**AGENZIA REGIONALE PER LO SVILUPPO AGRICOLO,  
RURALE E DELLA PESCA  
ARSARP**

**OGGETTO:** [ID: 8022] *Procedura di Valutazione di Impatto Ambientale ai sensi dell'art.23 del D.Lgs 152/2006 relativa al progetto di un impianto agrivoltaico denominato "Larino 6", di potenza pari a 11,98 MW e delle relative opere di connessione alla RTN, da realizzarsi nei Comuni di Larino (CB), in località Piane di Larino, Ururi (CB) e San Martino in Pensilis (CB), in località Forconi. Proponente: Verde 3 S.r.l. - **Osservazioni***

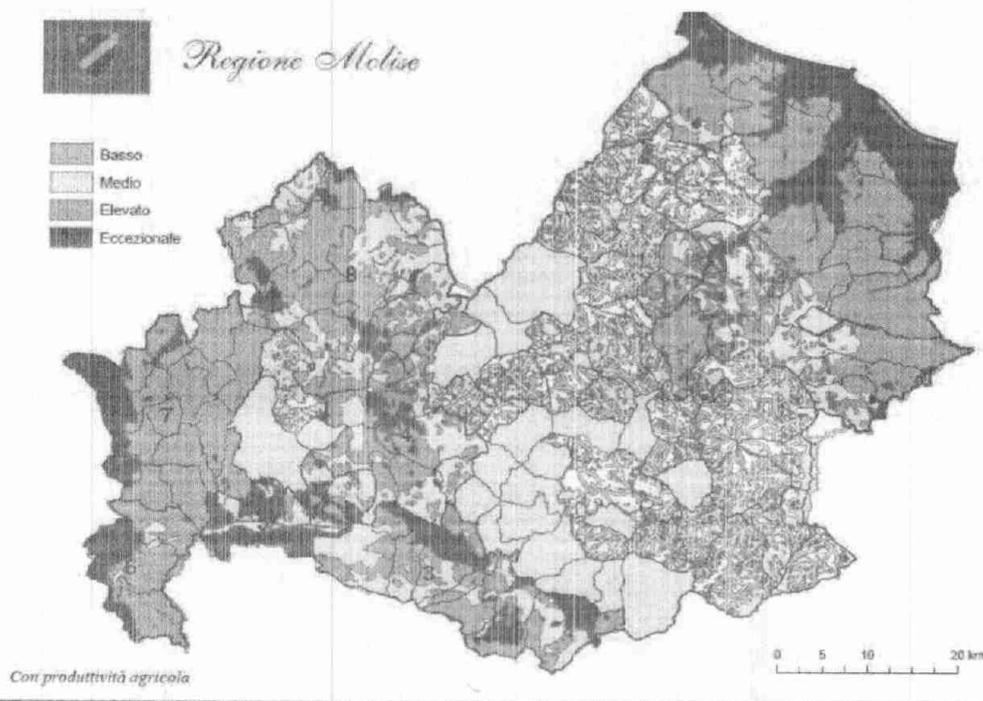
l'impianto proposto ricade in area a forte vocazione agricola, ed altamente vocata a dare marchi di qualità perché inserita in diversi disciplinari di produzione di prodotti a marchio DOP Vino "Biferno", "Molise" e "Tintilia", DOP OLIO Molise e IGT vino Terre degli Osci, come dichiarato dallo stesso proponente nel SIA-01 - STUDIO DI IMPATTO AMBIENTALE pag. 61 di 194 - *"Nel complesso, quindi, l'area oggetto di intervento è interessata da campi coltivati da colture cerealicole estensive e in parte pascolo e da una superficie vitata per uva da vino di età compresa tra i 20-25 anni che non ha più le rese produttive di una volta e che, pertanto, andrà espianata"*.

*Superfici vitate a marchio DOP tutelate dal Decreto 10 settembre 2010 – Criteri per l'individuazione di AREE non idonee – [...]* le aree agricole interessate da produzioni agricolo-alimentari di qualità (produzioni biologiche, produzioni D.O.P., I.G.P., S.T.G., D.O.C., D.O.C.G., produzioni tradizionali) e/o di particolare pregio rispetto al contesto paesaggistico-culturale, in coerenza e per le finalità di cui all'art. 12, comma 7, del decreto legislativo n. 387 del 2003 anche con riferimento alle aree, se previste dalla programmazione regionale, **caratterizzate da un'elevata capacità d'uso del suolo;** [...](punto richiamato anche all'art. 31 del decreto legge 31 maggio 2021 n. 77).
